パンドウイトコーポレーション日本支社
〒108-0075 東京都港区港南 2-13-31 品川 NSS ビル
2021年4月22日
PJ21-035

パッチコード製品 仕様変更のご案内

全体図

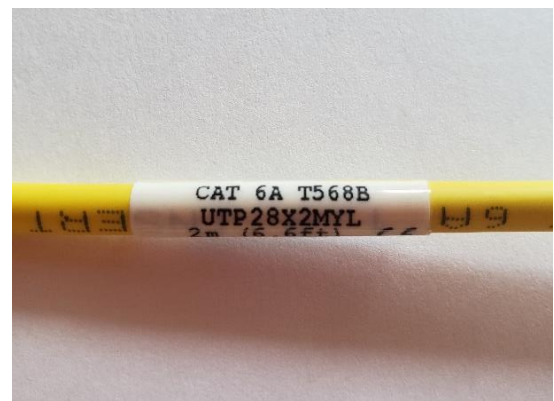
- パッチコード製品に、バーコード付きのラベルが貼付されます。ラベルは、パッチコードの両端に予め貼付されています。
- バーコード付きラベルの貼付による、型番や製品仕様の変更はありません。

新しく貼付されるラベル(バーコード)
